# Stellungnahme des NABU Mecklenburg-Vorpommern zum Entwurf für die Teilfortschreibung des RREP Mecklenburgische Seenplatte (2. Beteiligungsstufe)

#### **7) Waren/Müritz (Nr. 10)**

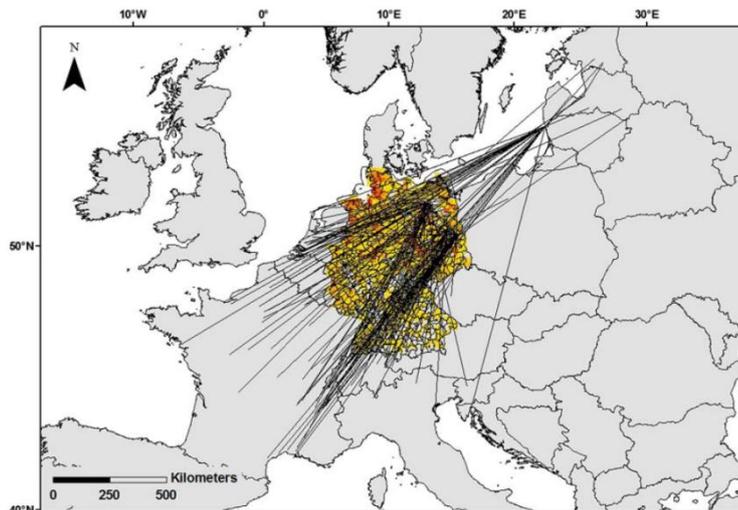
Diese Fläche ist aus Gründen des Artenschutzes nicht für die Aufstellung von Windkraftanlagen geeignet. Sie liegt nach unseren Unterlagen innerhalb des Ausschlussbereichs von 1.000 m um einen Fischadlerhorst und zusätzlich im 4.000 m-Prüfbereich um zwei weitere Fischadlerhorste. Darüber hinaus handelt es sich bei der Umgebung um ein Dichtezentrum des Fischadlers.
